OBJET : Révision du PLU de TALLARD

L'enquête publique sur le plan local d'urbanisme de la commune de Tallard est en cours. Je souhaite porter à votre connaissance six remarques qui me sont apparues suite à de nouvelles relectures.

A gauche : PLU actuellement opposable –Au milieu : zonage du PLU arrêté- A droite : superposition projet de zonage et photo aérienne

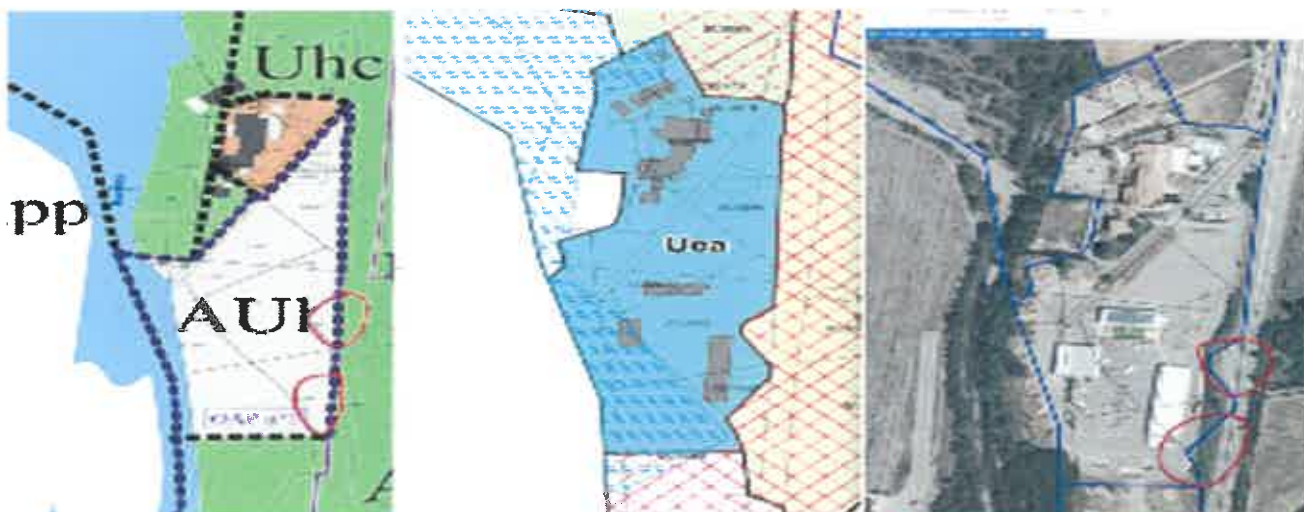
Remarque n°1 :

Il y a eu une erreur en dessinant la zone Uea dans le secteur du pied de la plaine. Les limites de la zone Uea ne viennent pas jusqu'à la route nationale RN85. Il serait plus adapté de reprendre les limites rectilignes qui sont définies dans le PLU actuellement opposable (zone AU1). La dérogation à la loi Barnier avait été obtenue pour toutes ces parcelles.
